Saajad: Pärnu volikogu liikmed

Saatja: Päraküla selts MTÜ

Planeerimisseaduse § 37 lõike 1 alusel soovis Kaitseministeerium arvamust kaitsetööstuspargi (edaspidi KTP) riigi eriplaneeringu (edaspidi lühendina REP) asukoha eelvaliku otsuse eelnõu (edaspidi eelnõu) ja keskkonnamõju strateegilise hindamise esimese etapi aruande (edaspidi KSH aruanne) osas.

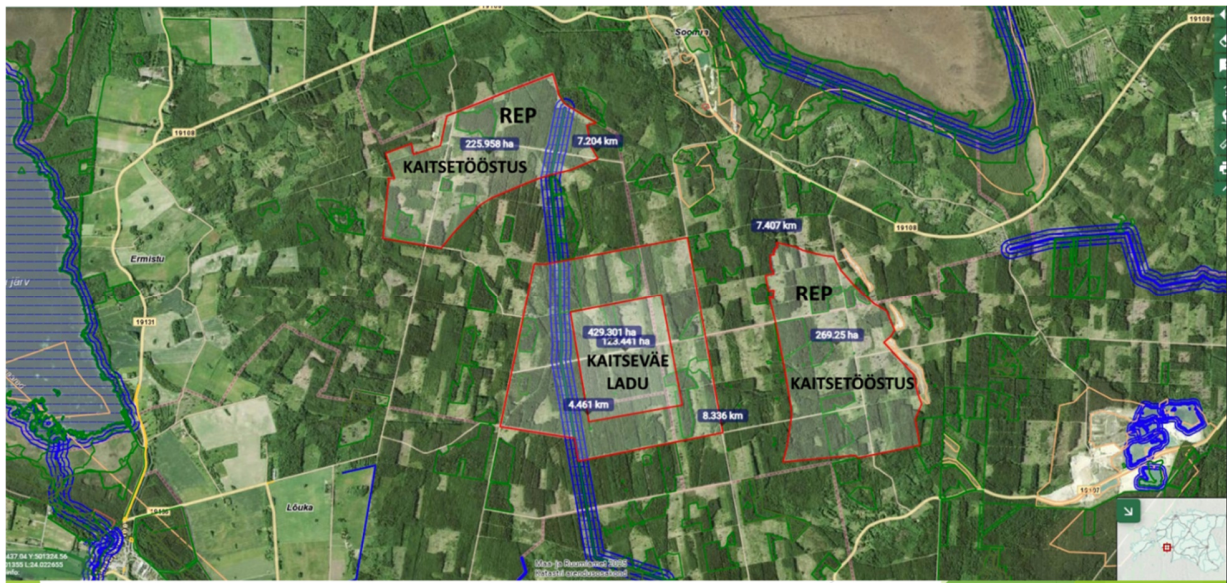
Rohevõrgustiku tuumalale on alatatud riiklik eriplaneering kaitsetööstuse ja laskemoonalao (Kaitseväge varustusladu) rajamiseks.

Pildil on näidatud rohevõrgustiku tuumalad ja rohekoridorid, mille säilimine tagab liigirikkuse, kompenseerib inimtegevusest juba kahjustatud piirkondade keskkonnahäiringut, leevendab kliimamuutusi, tagab inimestele puhta õhu, põhjavee jne.

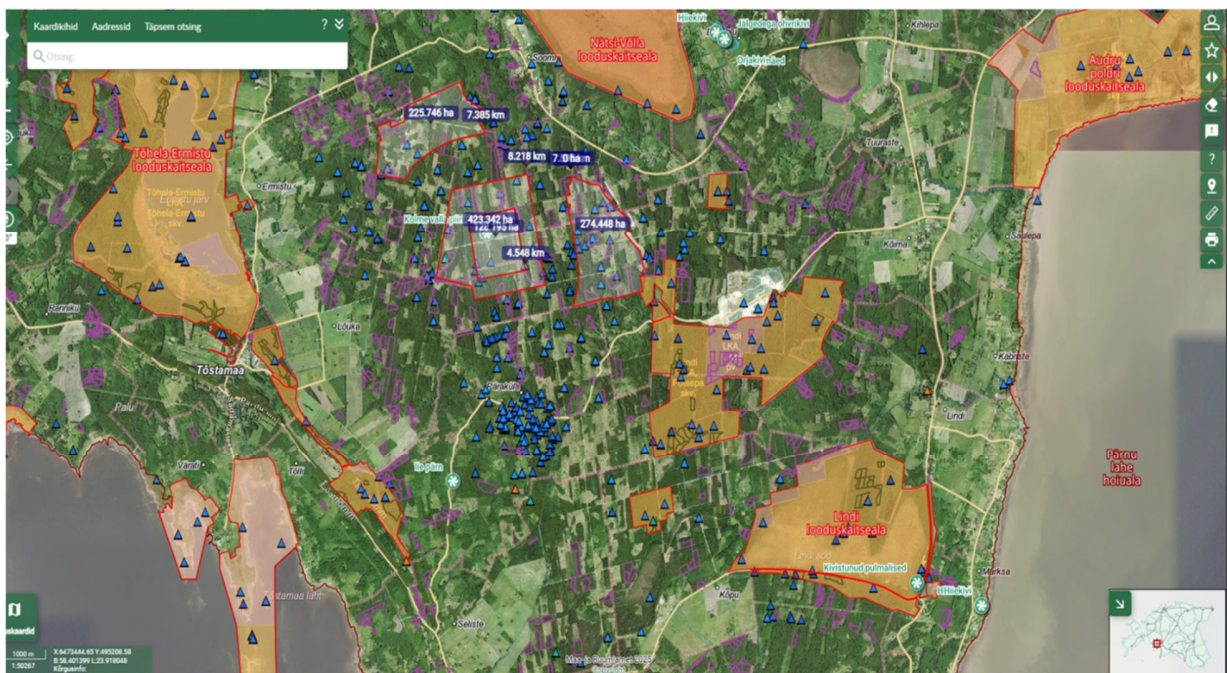
See kaart kujutab planeeringute paiknemist kaitse all oleva jõe suhtes. Männiku jõe valgala suurus on üle 25 km². Männiku jõgi suubub Pärnu lahe hoiualasse (Natura 2000 alasse).

See kaart kujutab kaitsetööstuse planeeringualasid Pärnu 1 ja Pärnu 2, mille keskel asub kavandatav laskemoonalao planeering. Sinised kolmnurgad pildil tähistavad II ja III kategooria kaitsealuseid liike. Oranžid alad on Natura 2000.

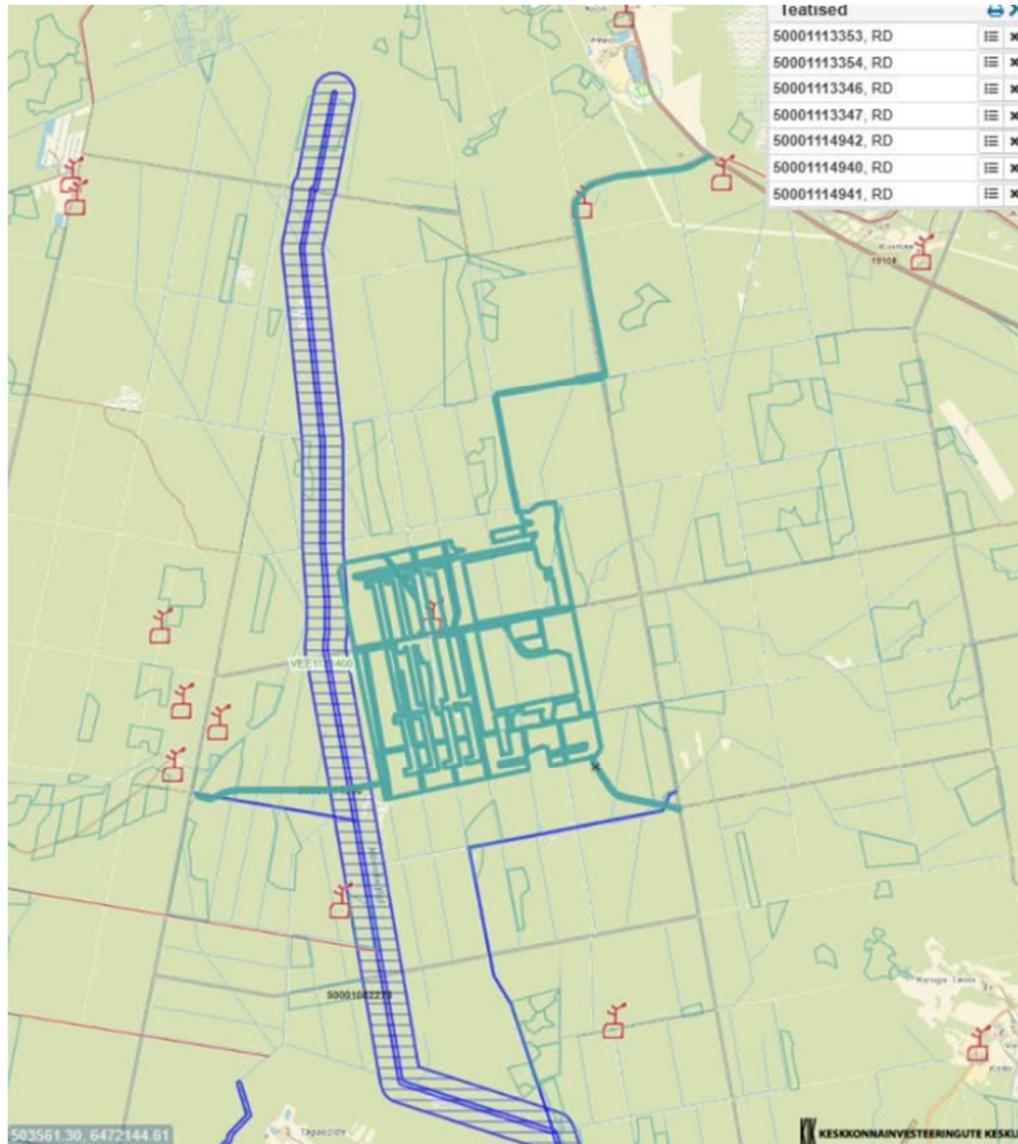
Riikliku planeeringu realiseerumisel teostatakse metsa raadamine, ökosüsteem kahjustub ulatuslikult, piirkond suletakse suures osas elanikele, kes peavad lisaks taluma müra ja õhusaastet, suurde ohtu satuvad piirkonna veekogud ja põhjavesi.

See kaart kujutab lao täpsemat paiknemist koos juurde ehitatavate teedega. TTJA on ehitusload ja Keskkonnaamet raadmisteatised väljastanud. Mõjusid ei hinnatud.
